**Verlag huishoudelijke elektrische installatie op laagspanning en zeer lage spanning****Algemeen:**

Referentie: 012-20260402-02	Datum controle: 02/04/2026
Keurder: 012

Eigenaar: Jan	EAN-code: Onbekend
Adres installatie: Missionarislei 33, 2970 - Schilde	Nummer teller(s): 35462789
Distributienetbeheerder installatie: Fluvius	
Datum uitvoering installatie:	<input checked="" type="checkbox"/> Vóór 01/10/1981 <input type="checkbox"/> Tussen 01/10/1981 en 01/06/2020 <input type="checkbox"/> Vanaf 01/06/2020
Type:	<input checked="" type="checkbox"/> Woonenheid <input type="checkbox"/> Niet-huishoudelijk <input type="checkbox"/> PV <input type="checkbox"/> Batterij <input type="checkbox"/> Laadpaal

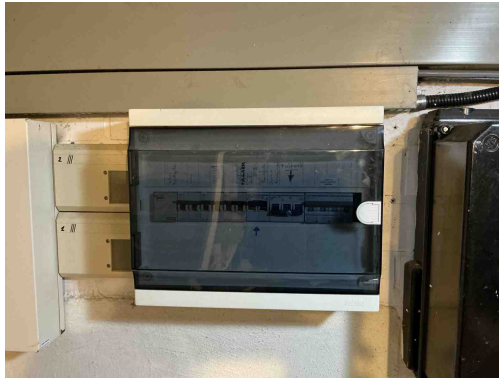
B17 - De voedingsspanning is niet op elk bord vermeld (Boek 1: 3.1.3.3).
Opmerking: Oa bord 1,2,3,4,5,6,7

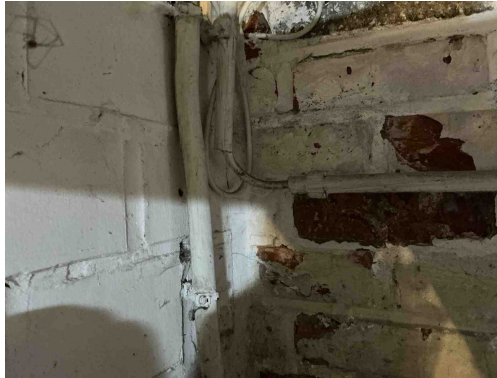
B17 - De voedingsspanning is niet op elk bord vermeld (Boek 1: 3.1.3.3).
Opmerking: Oa bord 1,2,3,4,5,6,7

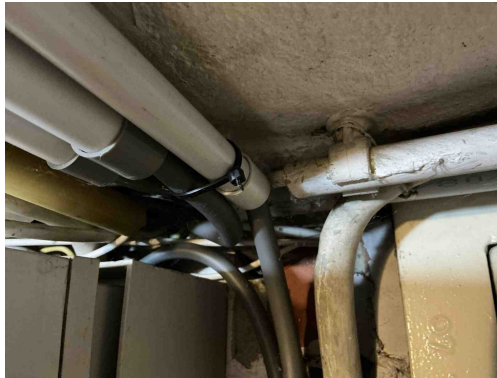
A01 - Een aardverbinding overeenkomstig de voorschriften ontbreekt (Boek 1: 5.4.2.1).
Opmerking: Oa overschilderd

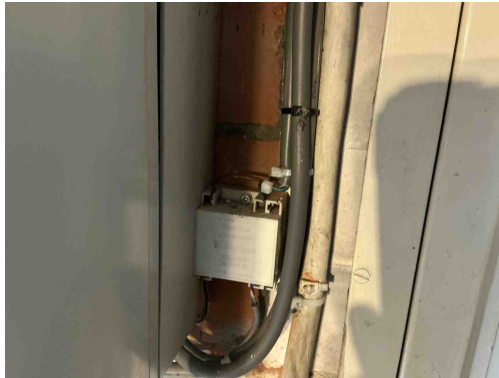
A01 - Een aardverbinding overeenkomstig de voorschriften ontbreekt (Boek 1: 5.4.2.1).
Opmerking: Oa overschilderd

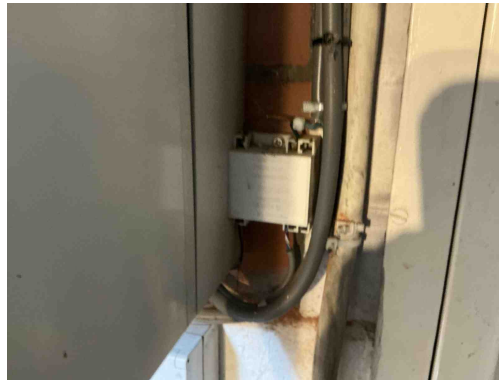
C21 - Het gebruik van geleiders van het type VOB, zonder bijkomende afscherming is niet toegestaan (Boek 1: 5.2.9.6).
Opmerking: Oa kelder

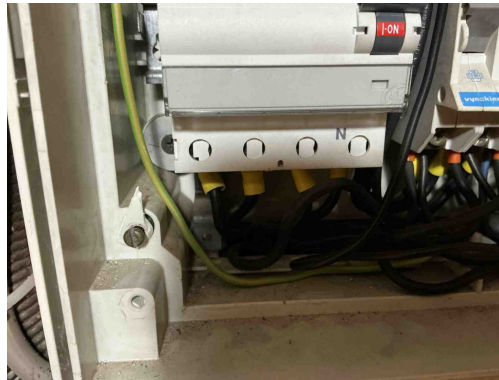
B06 - Het elektrisch verdeelbord heeft niet de minimale beschermingsgraad IPXX-B in een gewone ruimte (Boek 1: 4.2.2.3).

Opmerking: Oa afdekplaatjes bord 1,4 ,beschadigd

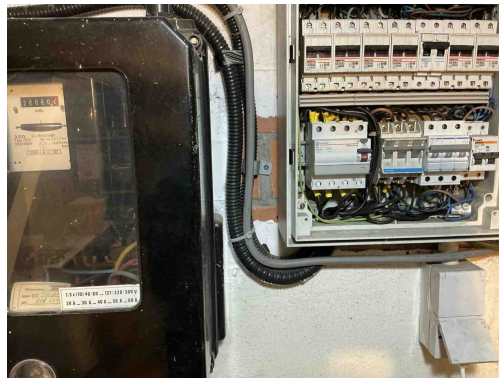
B34 - Het kabeltype van de meterbord verbinding aan de oorsprong van de installatie beantwoordt niet aan de minimale vereisten vastgelegd door de distributienet beheerder. (Boek1: 1.5 + SYNERGRID C1/107)

Opmerking: Oa VOB gebruikt

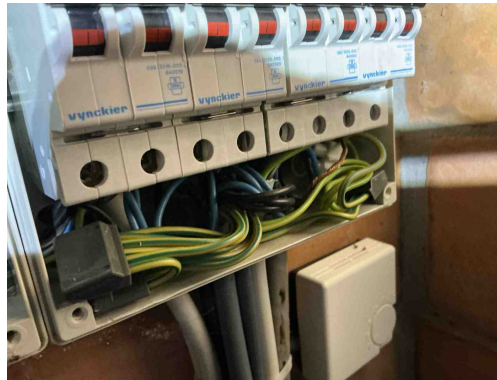
B34 - Het kabeltype van de meterbord verbinding aan de oorsprong van de installatie beantwoordt niet aan de minimale vereisten vastgelegd door de distributienet beheerder. (Boek1: 1.5 + SYNERGRID C1/107)

Opmerking: Oa VOB gebruikt

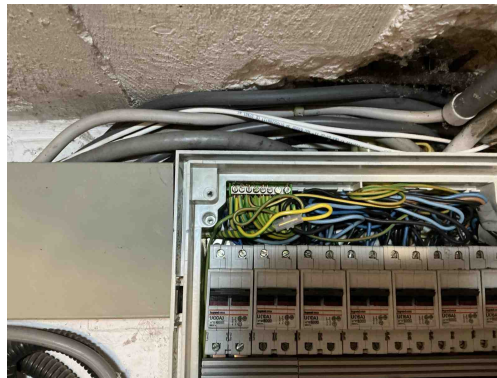
C35 - Er zijn doorverbindingen gemaakt met lusterklemmen; er kon niet aangetoond worden dat deze klemmen geschikt zijn voor de aanwezige spanning, stroom en draadsectie en dat ze "CE" zijn (Boek 1: 1.4.2.1.).

Opmerking: Oa bord1 ,7

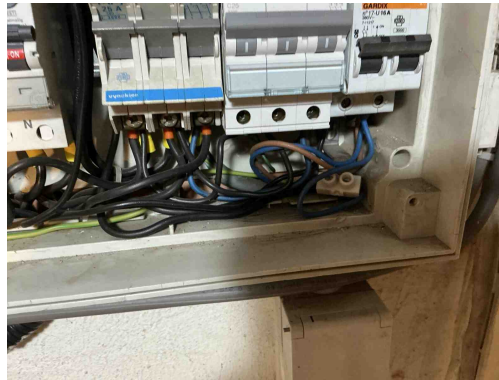
C35 - Er zijn doorverbindingen gemaakt met lusterklemmen; er kon niet aangetoond worden dat deze klemmen geschikt zijn voor de aanwezige spanning, stroom en draadsectie en dat ze "CE" zijn (Boek 1: 1.4.2.1.).

Opmerking: Oa bord1 ,7

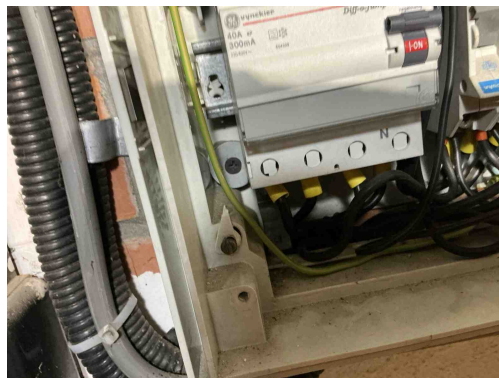
A20 - Er bevindt zich een contactdoos zonder beschermingsgeleider in de elektrische installatie. Deze is niet geplaatst achter een differentieelstroombeschermingsinrichting met grote (max. 30mA) of zeer grote (max. 10mA) gevoeligheid.

Opmerking: Oa algemeen

T11 - De contactdozen waarvan de toegekende stroomsterkte maximaal 16A en de toegekende spanning maximaal 250V bedraagt en niet bedoeld zijn voor de voeding van een of meerdere verbruikstoestellen voor een specifiek doel en niet geplaatst zijn in of op schakel- en verdeelborden, beschikken niet of IPXX-D (incl. gemeenschappelijke delen residentieel geheel) (Boek 1: 4.2.2.3/5.3.5.2).

Opmerking: Oa kinderbeveiliging living algemeen...

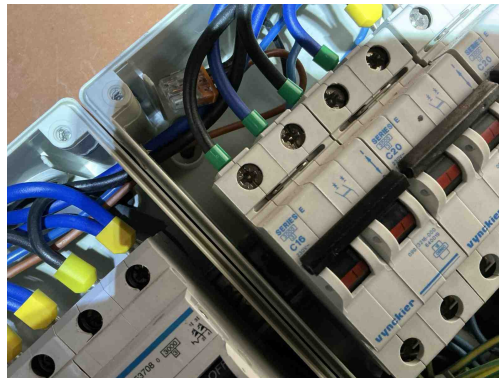
T21 - Het elektrisch materieel is niet geplaatst volgens de voorschriften van de fabrikant/ regels van goed vakmanschap . (Boek 1: 1.4.1.3)

Opmerking: Oa vijzen niet afgedekt bord 1,2,6,7 ,drie geleiders in één klem bord 7

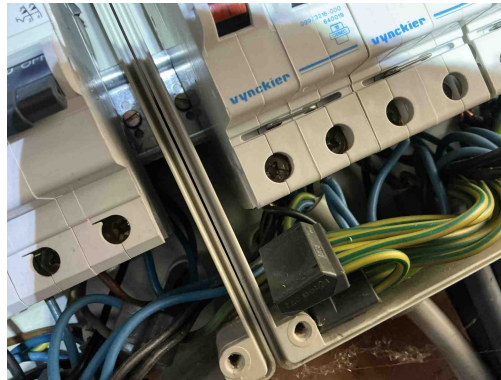
T21 - Het elektrisch materieel is niet geplaatst volgens de voorschriften van de fabrikant/ regels van goed vakmanschap . (Boek 1: 1.4.1.3)

Opmerking: Oa vijzen niet afgedekt bord 1,2,6,7 ,drie geleiders in één klem bord 7

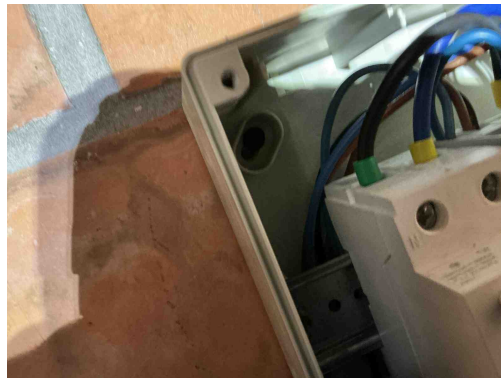
T21 - Het elektrisch materieel is niet geplaatst volgens de voorschriften van de fabrikant/ regels van goed vakmanschap . (Boek 1: 1.4.1.3)

Opmerking: Oa vijzen niet afgedekt bord 1,2,6,7 ,drie geleiders in één klem bord 7

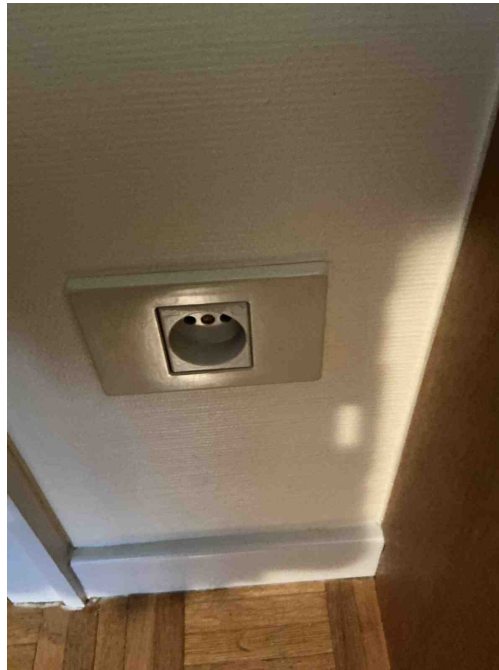
T21 - Het elektrisch materieel is niet geplaatst volgens de voorschriften van de fabrikant/ regels van goed vakmanschap . (Boek 1: 1.4.1.3)

Opmerking: Oa vijzen niet afgedekt bord 1,2,6,7 ,drie geleiders in één klem bord 7

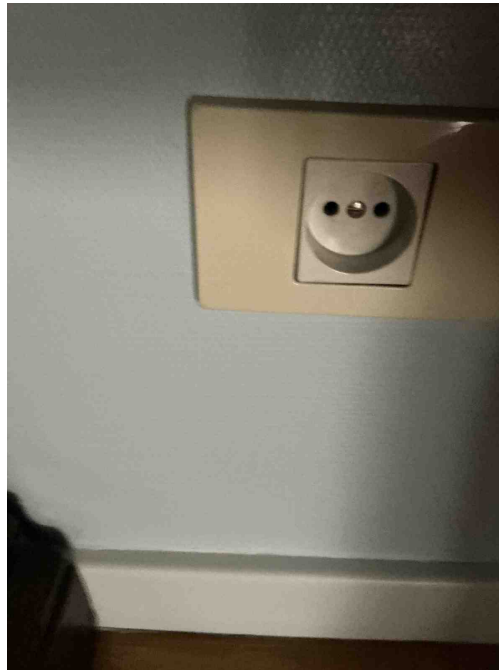
T11 - De contactdozen waarvan de toegekende stroomsterkte maximaal 16A en de toegekende spanning maximaal 250V bedraagt en niet bedoeld zijn voor de voeding van een of meerdere verbruikstoestellen voor een specifiek doel en niet geplaatst zijn in of op schakel- en verdeelborden, beschikken niet of IPXX-D (incl. gemeenschappelijke delen residentieel geheel) (Boek 1: 4.2.2.3/5.3.5.2).

Opmerking: Oa kinderbeveiliging living algemeen...

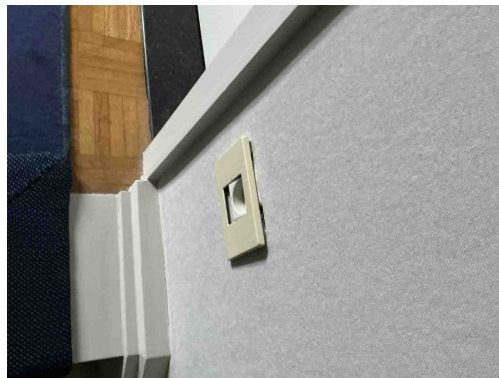
T11 - De contactdozen waarvan de toegekende stroomsterkte maximaal 16A en de toegekende spanning maximaal 250V bedraagt en niet bedoeld zijn voor de voeding van een of meerdere verbruikstoestellen voor een specifiek doel en niet geplaatst zijn in of op schakel- en verdeelborden, beschikken niet of IPXX-D (incl. gemeenschappelijke delen residentieel geheel) (Boek 1: 4.2.2.3/5.3.5.2).

Opmerking: Oa kinderbeveiliging living algemeen...

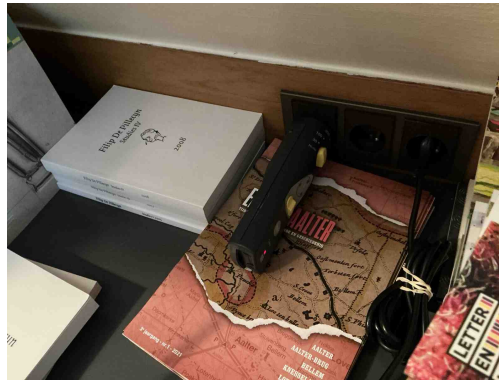
T09 - Bepaalde contactdozen en/of schakelaars zijn beschadigd (Boek 1: 1.4.1.3).

Opmerking: Oa keuken ,gang boven

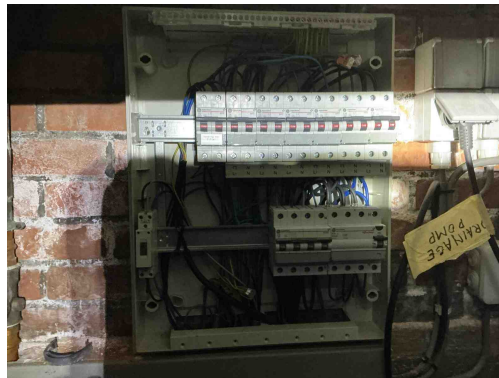
A13 - De continuïteit van de beschermingsgeleider met de aardingsinstallatie is niet gerealiseerd (Boek 1: 5.4.3).
Opmerking: Oa boeken kamer
